PROJET D'EXTENSION DE LA CARRIÈRE LIEU-DIT *KERVEN AR BREN* À PLUGUFFAN (29)

***Note complémentaire au dossier de demande d'autorisation
environnementale au titre des ICPE***

***en réponse à l'avis de la MRAe n°2021-008876 du 26 mai 2021
et au rapport de l'inspection des installations classées du
13 août 2021***

Illustration 5 : Périmètre d'étude pour la biodiversité ainsi que la codification des habitats naturels (source : Thierry COIC)

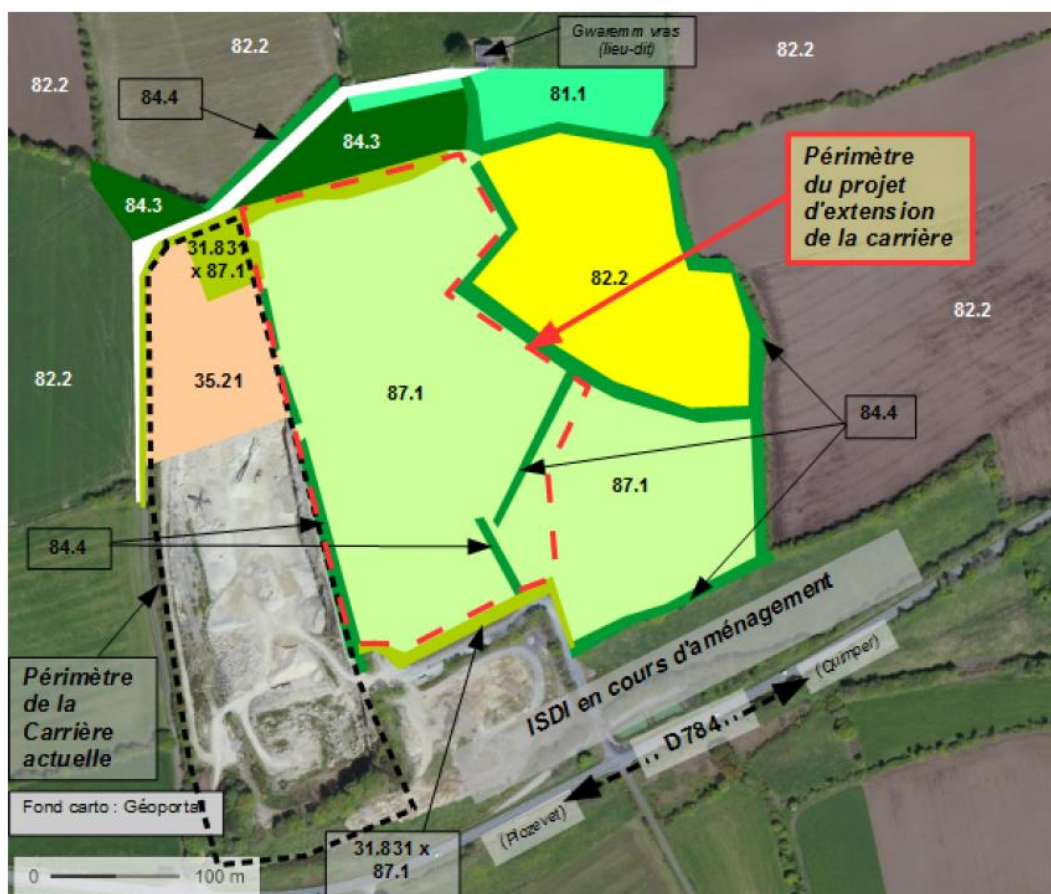
Le périmètre de l'état actuel de l'environnement en matière de biodiversité se situe au plus près de l'emprise, ne permettant pas d'apprécier d'éventuelles fonctionnalités (bocagères) environnantes. Le parcours d'observation des oiseaux n'a pas inclus la haie ouest. Sur le plan temporel, les observations pour ce groupe faunistique n'ont pas porté sur l'année entière et le nombre de relevés relatifs aux chauves-souris ne permet pas de s'assurer d'un état exhaustif de leur diversité spécifique, alors que ces espèces sont porteuses d'enjeux et traduisent la fonctionnalité de la trame verte et bleue (cf. titre 3, ci-après). Enfin, le format de l'étude de la biodiversité n'a pas permis l'utilisation de pièges à reptiles, espèces souvent difficilement détectables, non identifiées comme présentes à la suite des inventaires. L'état actuel de l'environnement aurait aussi pu être complété par la demande locale en terres agricoles¹⁵ e, donnée susceptible d'élargir le champ des mesures de compensation et de rendre plus efficace des mesures telles que des plantations de haies (la ressource alimentaire des espèces sauvages reposant sur l'ensemble haie-champ).

- au Sud, le périmètre de l'ISDI en cours d'aménagement ;
- plus au Sud, la route départementale D784, barrière écologique ;
- à l'Ouest immédiat, la carrière actuellement en cours d'exploitation. Lors d'observations au droit de la zone d'extension d'espèces pouvant également être présentes au droit de la carrière actuelle, des prospections ciblées sur la carrière ont été réalisées. C'est ce qui a été fait suite à l'observation en vol au-dessus du site d'extension de grands corbeaux (ce qui a impliqué une inspection aux jumelles des parois de la carrière à la recherche d'aires ou tout-au-moins de coulures sur les parois). D'autre part, s'agissant d'espèces présentes dans la carrière exploitée actuellement, comme elles sont déjà soumises aux contraintes de l'exploitation, l'extension de l'exploitation ne peut leur être autrement préjudiciable.

Illustration 14 : Programmation de la remise en état du site

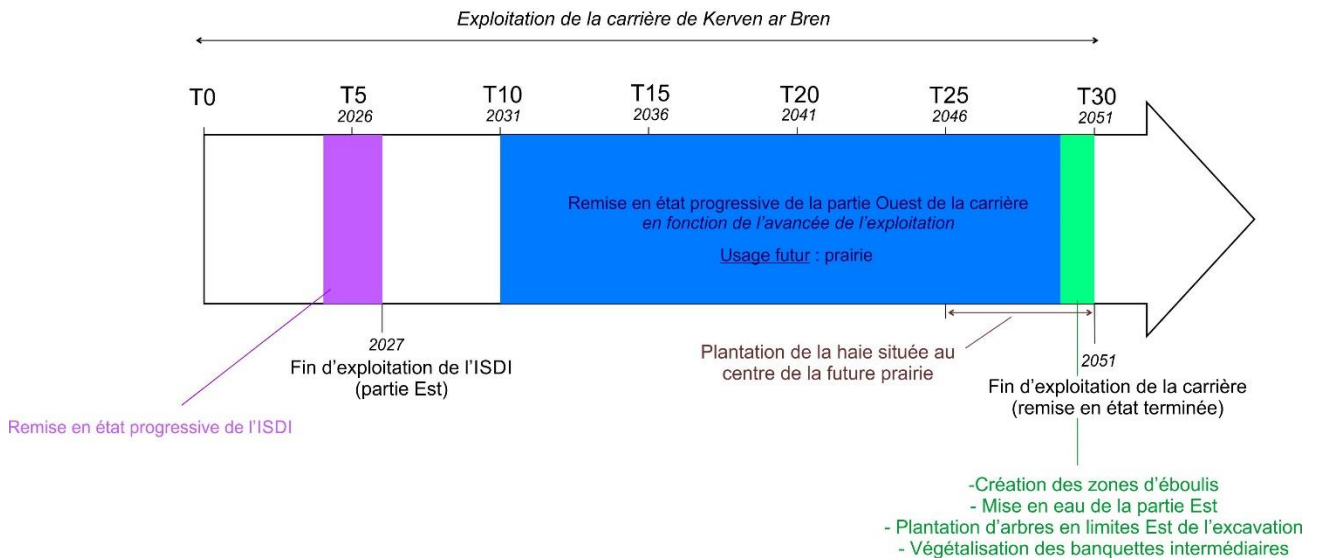
Toutefois, en l'absence de précision dans le dossier, il n'est pas possible de comprendre la progressivité de la remise en état. Pourtant, elle conditionne, notamment, la réussite des nouvelles plantations ou ensemencements puisque le simple régalaage de sols rendus stériles par un stockage prolongé ne permettra pas la reconstitution de milieux de vie : celle-ci suppose en effet l'apport de couches organiques et du temps pour le retour d'une faune (bactéries, micro et macrofaune du sol).

La programmation de la remise en état de l'ensemble du site de *Kerven ar Bren* est illustrée ci-après :
